DETERMINAZIONE DEL DIRIGENTE SERVIZIO VIA/VINCA 3 ottobre 2024, n. 523

[ID VIP 10562] - Parco eolico composto da 10 aerogeneratori, ciascuno di potenza pari a 6, 0 MW, per una potenza complessiva pari a 60 MW, da realizzarsi in agro del Comune di Lucera (FG), in località "PALMORI", con opere di connessione alla RTN ricadenti nel medesimo Comune.

Istanza per il rilascio del Provvedimento di VIA statale ex art. 23 del D.lgs. n. 152/2006 e ss.mm.ii. Proponente: Ravano Wind S.r.l.

Relazione tecnica a supporto dell'istruttoria sul progetto
ID_VIP 10562

Fig. 1 - Ubicazione degli aerogeneratori rispetto alle aree sottoposte a tutela (PPTR)

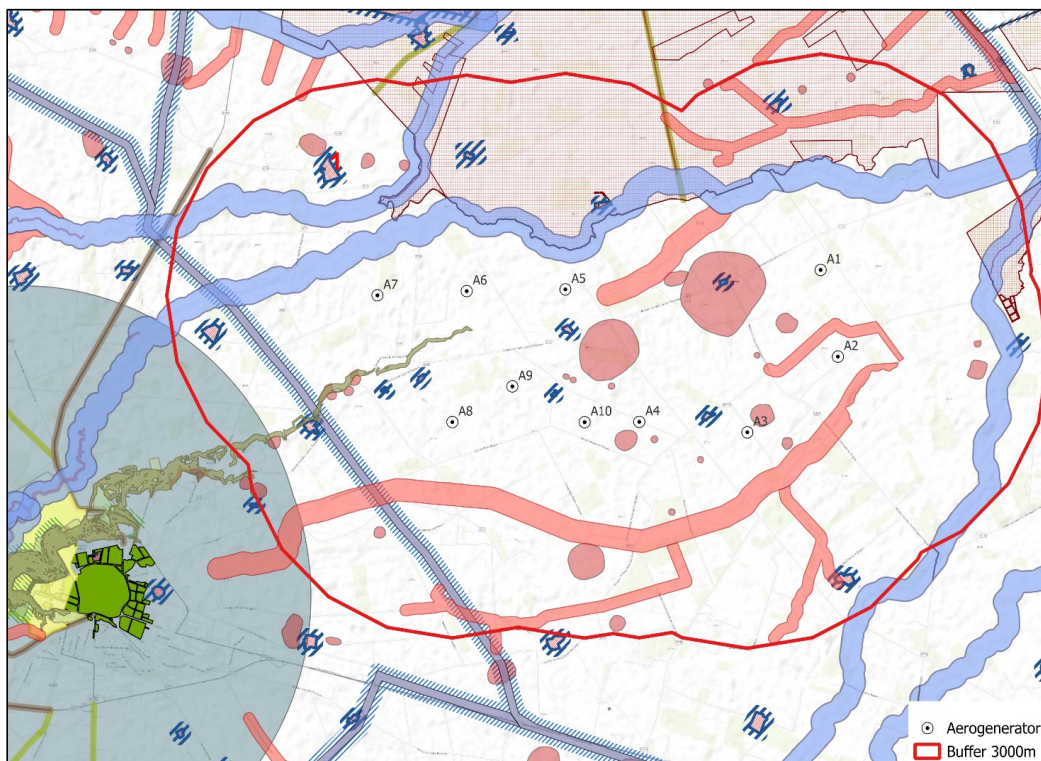
- **ricade** nella fascia di rispetto di numerosi beni sottoposti a tutela (3000 metri per gli impianti eolici, lett. c quater), tra i quali, con riferimento all'elaborato grafico di fig. 1, si rilevano:

Tuttavia, va segnalata la presenza, nell'area analizzata, di un **gran numero** di beni soggetti ad altri regimi di tutela, in particolare: 3 torrenti, 7 canali, 4 formazioni arbustive in evoluzione naturale, 13 segnalazioni architettoniche, una segnalazione archeologica, 27 aree a rischio archeologico, 4 paesaggi rurali, una strada a valenza paesaggistica, il cono visuale a protezione del Castello di Lucera.

Si veda in proposito la figura 1 che segue.

Fig. 2 - Ubicazione dell'impianto rispetto alle aree non idonee ex RR 24/2010

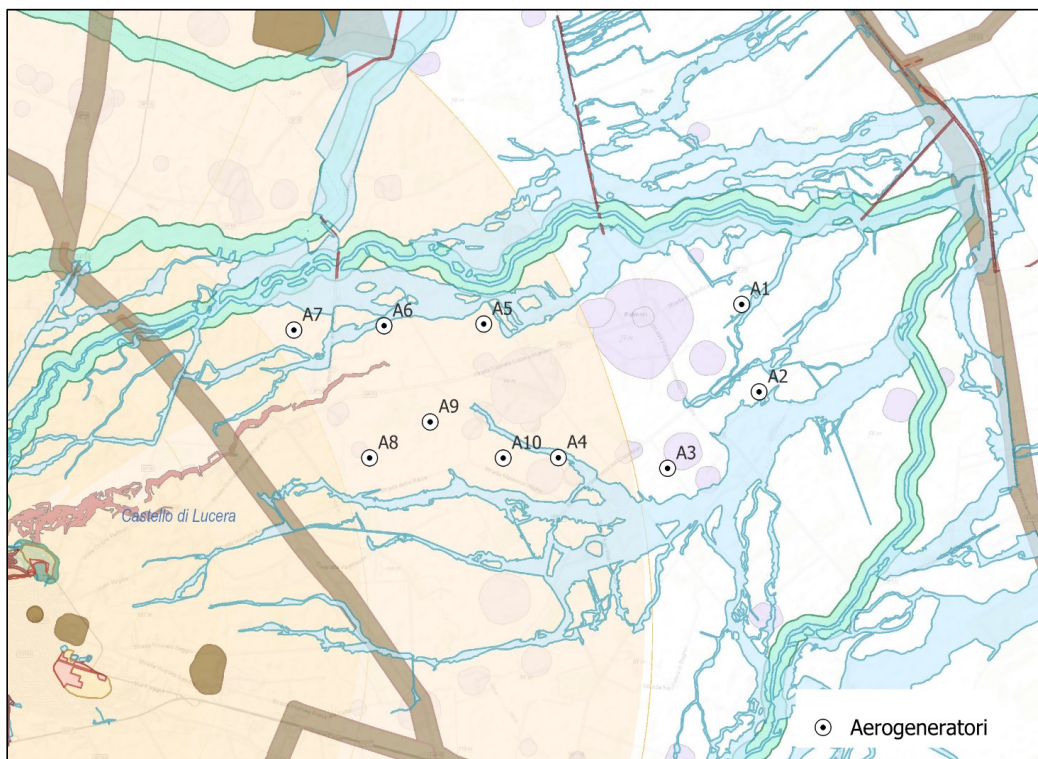
Come osservabile nella successiva fig. 2, molti aerogeneratore **ricadano in area non idonea** ai sensi del regolamento regionale n. 24 del 2010.

Più precisamente, gli aerogeneratori da A4 ad A10 ricadono nell' "area all'interno del cono visuale (10 km) **Castello di Lucera**". Gli altri aerogeneratori non ricadono in aree non idonee ai sensi del citato regolamento, ma sono comunque prossimi ad aree a rischio idrogeologico (aerogeneratori A1 ed A2) o a beni segnalati (aerogeneratore A3, Area a rischio archeologico Posta Villano, FG001645).
